Meie 16.12.2024 nr 7.2-2/24/4491-5

### **Hansuli maaüksuse ja lähiala detailplaneeringu detailplaneeringu kooskõlastamata jätmine**

Olete taotlenud Transpordiametilt korduvat kooskõlastust Harju maakonna Jõelähtme valla Haapse küla Hansuli maaüksuse ja lähiala detailplaneeringule (katastritunnus 24501:001:2284, edaspidi *planeering*).

Tabel 4. Kergliiklustee ohutusriba vähim laius.

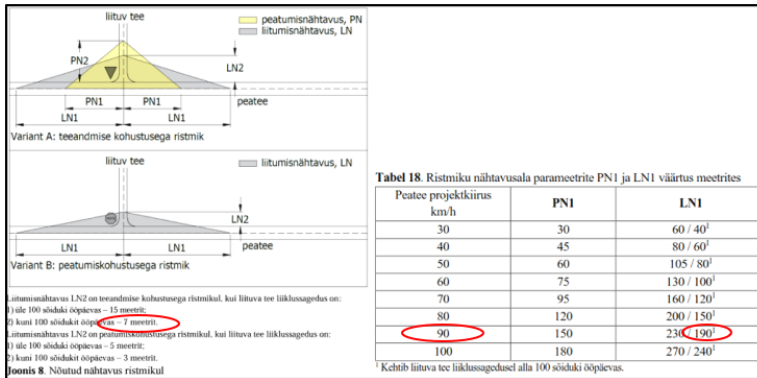
Eeltoodust tulenevalt tuleb planeeringu materjale korrigeerida. Täpsustada *JJT* vähima ohutusriba laiust vastavalt juhendile ja ristumiskoha nähtavuskolmnurga ulatust vastavalt normidele. Lähtudes seejuures kiiruspiirangust 90 km/h.
